## SERVICE INFO – INA 0043

# 531 0535 20 és 531 0819 10 cikkszámú feszítőgörgők Összetévesztés veszélye

1. ábra: 531 0535 20 – Balra a régi kivitel jobbra az új kivitel

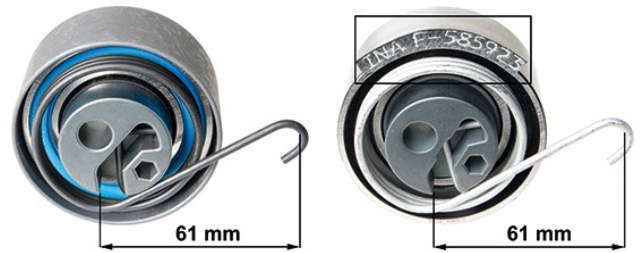
Az 531 0535 20 és az 531 0819 10 cikkszámú feszítőgörgőket azonos cikkszámú új kivitelűre cserélik le. A módosítás megkönnyíti a két típusnak egymástól történő megkülönböztetését.

Az egyértelmű megkülönböztető jelzés a rányomott gyártási szám és a rugóacél színe (1. és 2. ábra).

Az új kivitelű futógörgők ezen kívül köszörült felülettel rendelkeznek és a felhasznált rugóacél még korrózióállóbb.
